**Produits concernés: Parachute de sauvetage FLEXPACK**

**P/N: P 512 (XX) (XX)**

**N° de Série: Tous**

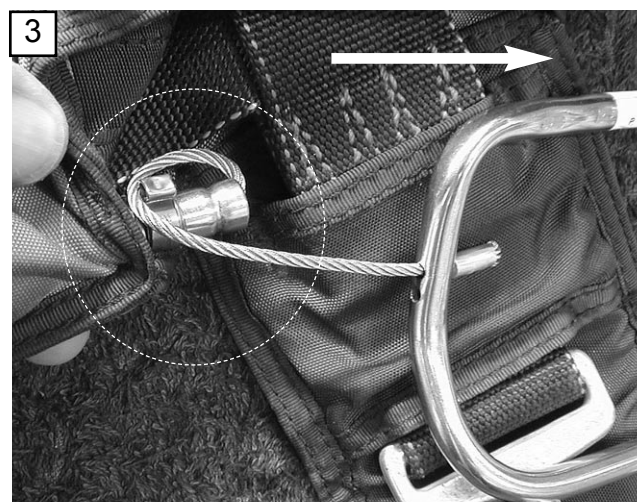
Des utilisateurs ont signalé un blocage de la poignée de déclenchement de la voile de sauvetage lors du test de déclenchement avant repliage périodique.

La mise en place de la poignée de déclenchement dans son logement a été incorrectement exécutée. Après manipulation, le mou résiduel du câble de la poignée, normalement libre, a formé une boucle qui est venue crocheter l'ergot du collier de sertissage de l'embout de la gaine métallique de déclenchement. (Cf photos 1,2 & 3)

**La traction sur la poignée de secours devient impossible, la boucle de câble étant crochétée, sous le plastron, par l'ergot de fixation de la gaine.**

**Controler impérativement la mise en place de la poignée de secours dans son logement en utilisant la check list suivante:**

- Cheminement direct du câble: de la sortie de la gaine jusqu'à l'embout de butée de câble.
- Poignée insérée entre les 2 velcros de maintien (et non dessous).
- Coude de la poignée orienté vers l'extérieur (étiquette d'identification non visible).
- Mou du câble, longueur approximativement 10 cm, totalement libre ( non insérée entre les velcros).
